Determinazione dirigenziale	n. DET-AMB-2023-1659 del 31/03/2023
Oggetto	Modifica non sostanziale con aggiornamento dell'AUA, adottata ai sensi del D.P.R. 59/2013 da ARPAE - AACM con atto n. DET-AMB-2022-6079 del 28/11/2022 (rilasciato dal SUAP del Comune di Sant'Agata Bolognese con provvedimento Prot. n. 17510 del 01/12/2022) per l'impianto destinato ad attività di produzione automobili, sito in Comune di Sant'Agata Bolognese (BO), via Modena n. 12, intestato alla società Automobili Lamborghini S.p.A
Proposta	n. PDET-AMB-2023-1700 del 30/03/2023
Struttura adottante	Servizio Autorizzazioni e Concessioni di Bologna
Dirigente adottante	PATRIZIA VITALI

Oggetto: Modifica non sostanziale con aggiornamento del provvedimento di Autorizzazione Unica Ambientale (AUA), adottato ai sensi del D.P.R. 59/2013 da ARPAE - AACM con Determinazione dirigenziale n. DET-AMB-2022-6079 del 28/11/2022 (rilasciato dal SUAP del Comune di Sant'Agata Bolognese con provvedimento Prot. n. 17510 del 01/12/2022) con scadenza di validità in data 30/11/2037, per l'impianto destinato ad attività di produzione automobili, sito in Comune di Sant'Agata Bolognese (BO), via Modena n. 12, intestato alla società **Automobi

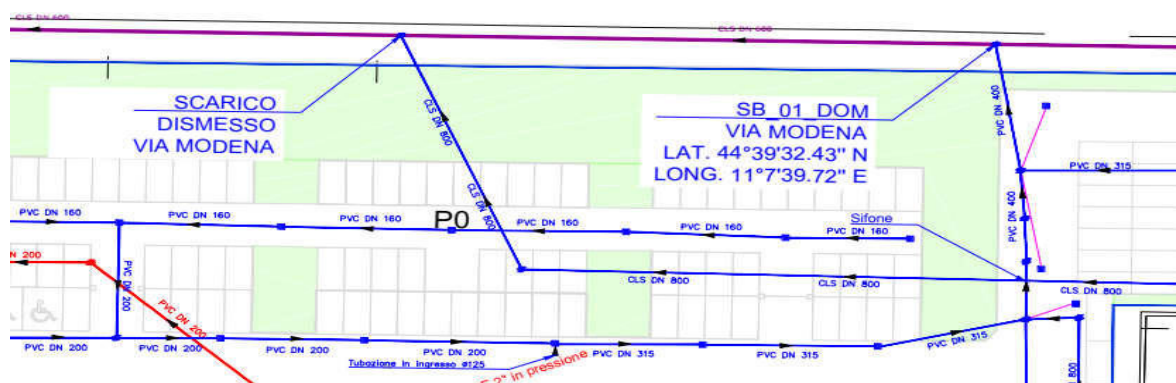
1: La prima, indicata in Figura 2 con il cerchio rosso, riguarda il cambio " amministrativo" della tipologia di acque in arrivo alla fognatura pubblica di via Modena

Si cita lo scarico cerchiato in rosso come dismesso, ma dovrebbe essere lo scarico soggetto a variazione amministrativa, in quanto non ci sarebbe corrispondenza con il numero di scarichi di acque bianche di Via Modena riconfermata nel punto sotto riportato.

Considerato quanto sopra il GSII integrato ritiene che lo scarico di cui sopra (SB 07 DOM) debba essere considerato come dismesso.

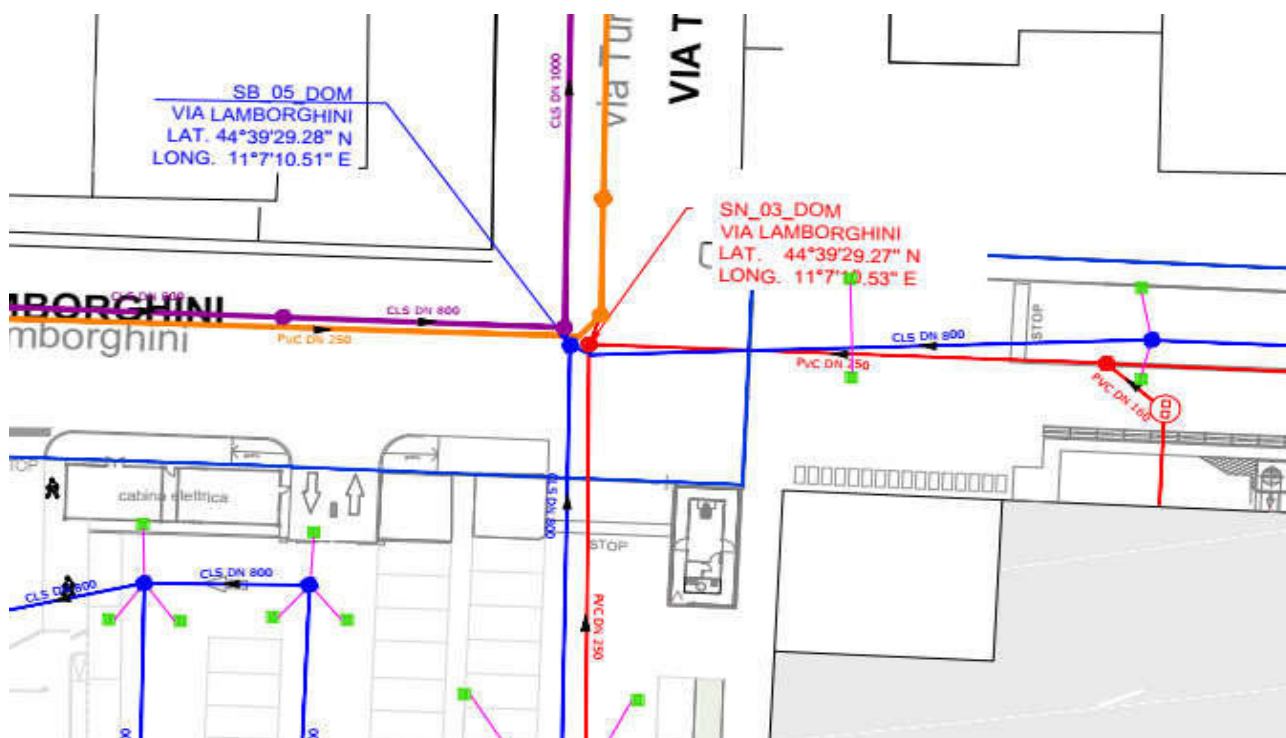
Ai fini dell'AUA si fa presente che, sebbene gli scarichi di (Figura 4 – di cui non c'è corrispondenza) facciano riferimento a linee interne differenti, in realtà conferiscono nello stesso punto di recapito nella fognatura.

- Nella Cartografia A.2. – Planimetria reti A.2 – Planimetria reti LC-CFK-ZP7-ZP8_SCARICHI VIA LAMBORGHINI - VIA SUOR TERESA VERONESI riporta:

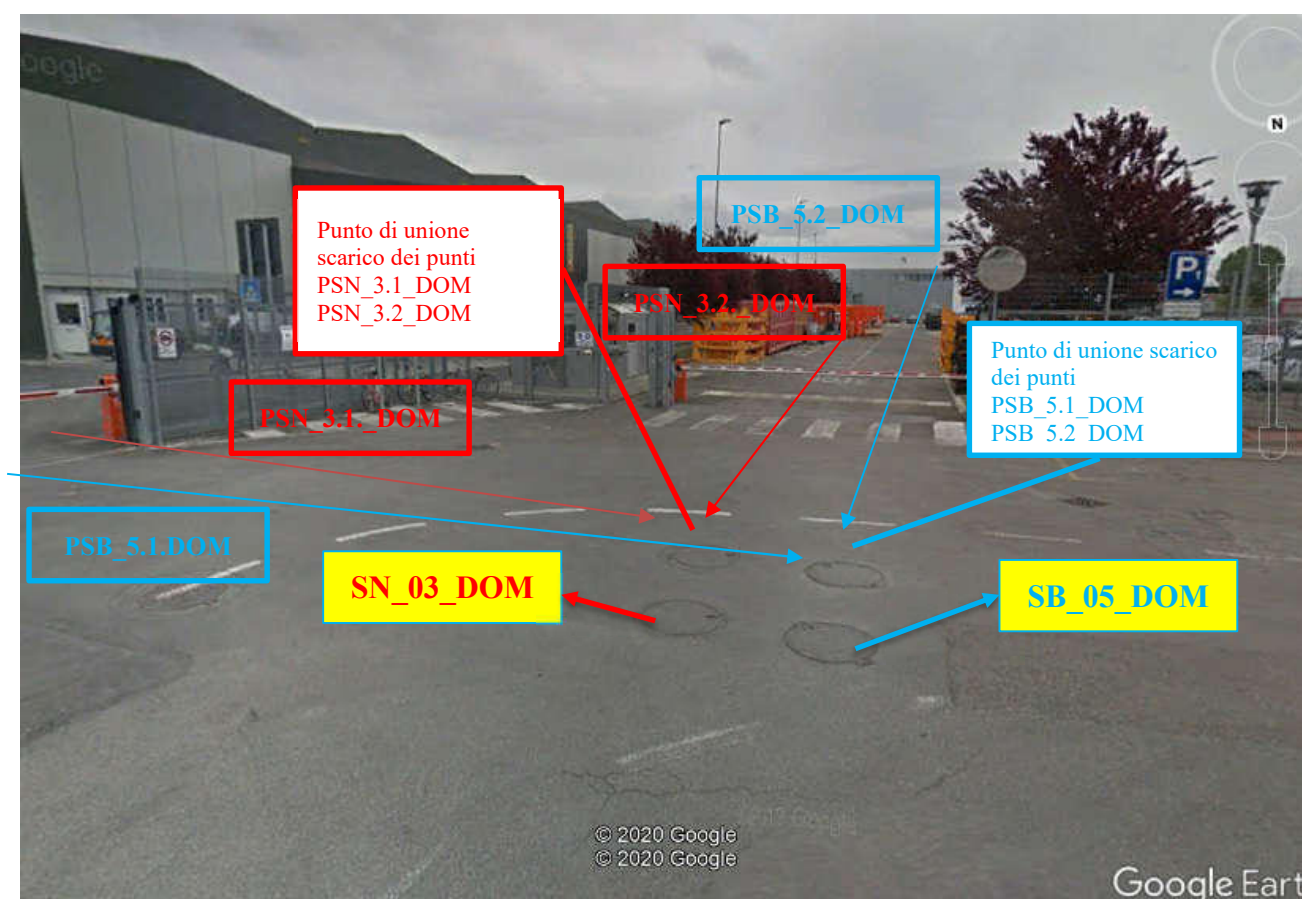
La Cartografia come si evince riporta due pozzetti di scarico SN_03_DOM e SB_05_DOM composti da punti di scarico di reti interni differenti come si evince nella foto sotto riportata.

Considerato quanto sopra il GSII autorizza allo scarico in pubblica fognatura, pertanto i punti di presi in considerazione dal gestore saranno quelli indicati nei riquadri gialli.

I pozzetti precedenti sono da ritenersi pozzetti di allacciamento privati in suolo pubblico di proprietà Lamborghini.

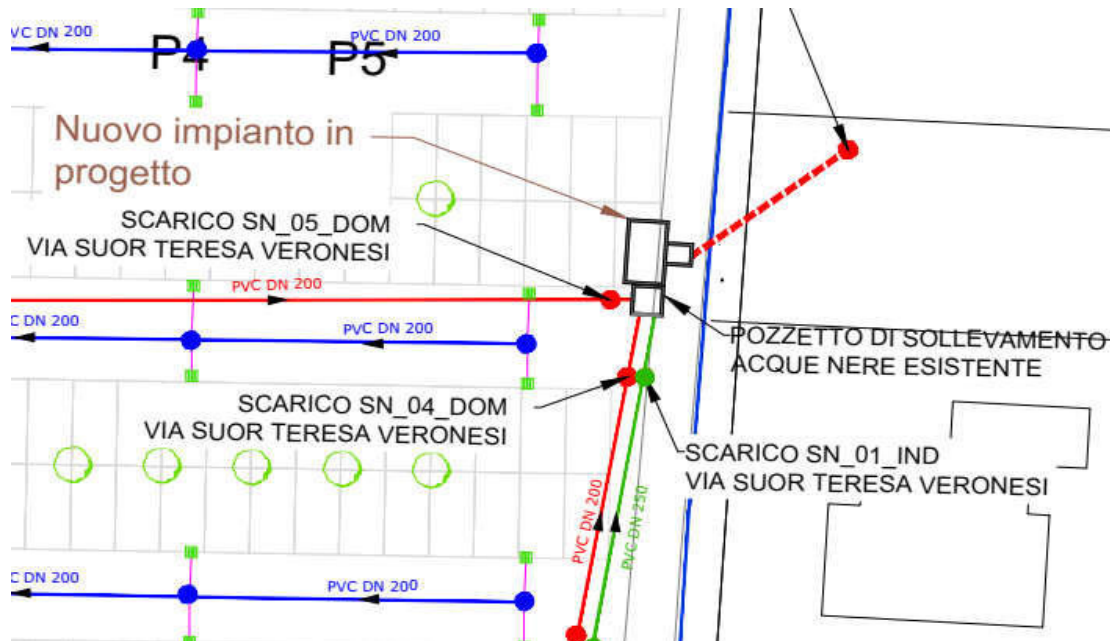
Alla luce di quanto sopra i diversi rami confluiscono in pozzetti di proprietà della ditta Lamborghini che si trovano in strada pubblica e che successivamente confluiscono nella condotta pubblica.

NP 3085 MT 3~ Adaptive 460

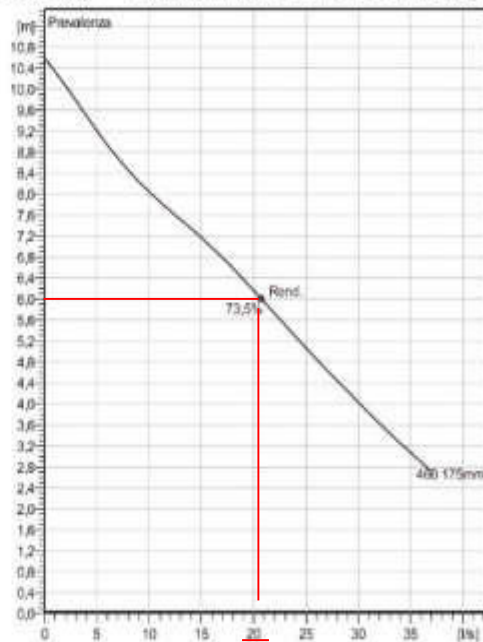
Nello specifico, la portata di funzionamento della pompa indicata nella Figura 10 (che si riporta in estratto) della relazione indica un esercizio di 20 l/s

NP 3085 MT 3~ Adaptive 460

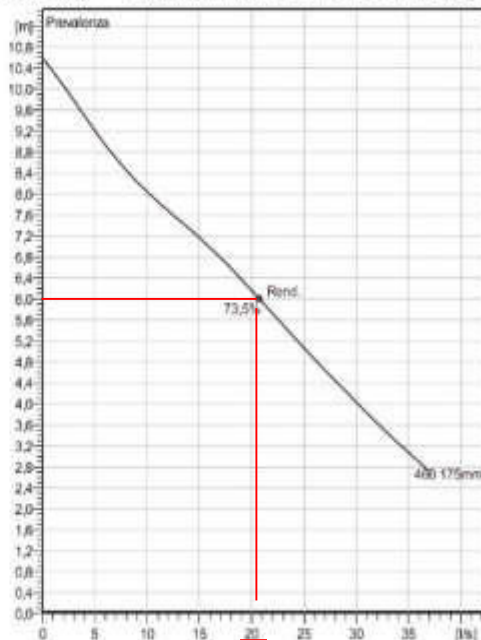
Nello specifico, la portata di funzionamento della pompa indicata nella Figura 10 (che si riporta in estratto) della relazione indica un esercizio di 20 l/s
